改善箇所説明図

改善の内容

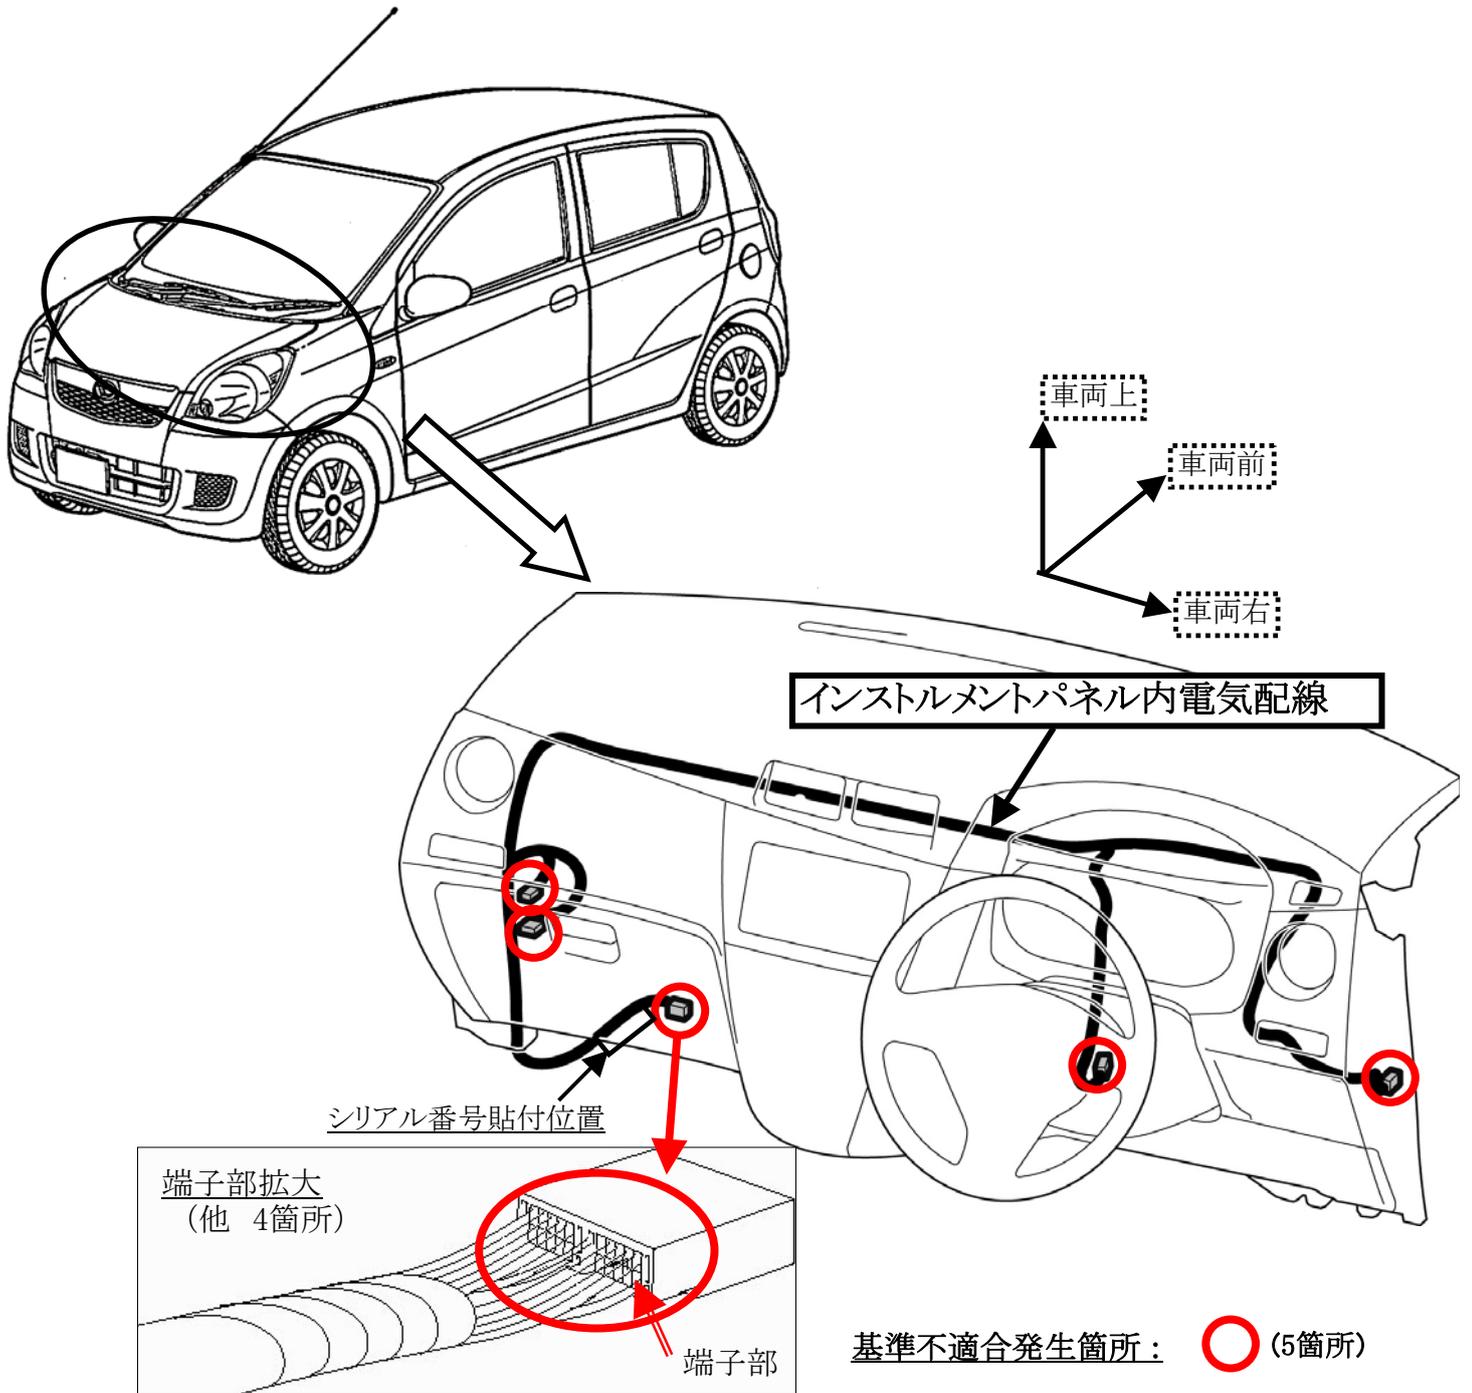
〔 インストルメントパネル内の電気配線の製造工程において、端子部の加工が不適切なため、当該配線が損傷しているものがある。そのため、当該電気配線が断線し、最悪の場合、エンジンが停止するおそれがある。 〕

全車両、当該電気配線のシリアル番号を確認し、該当するものは良品に交換する。

識別： 作業完了後は、エンジンルーム右フロントストラット取付ナット付近に黄色ペイントを塗布する。
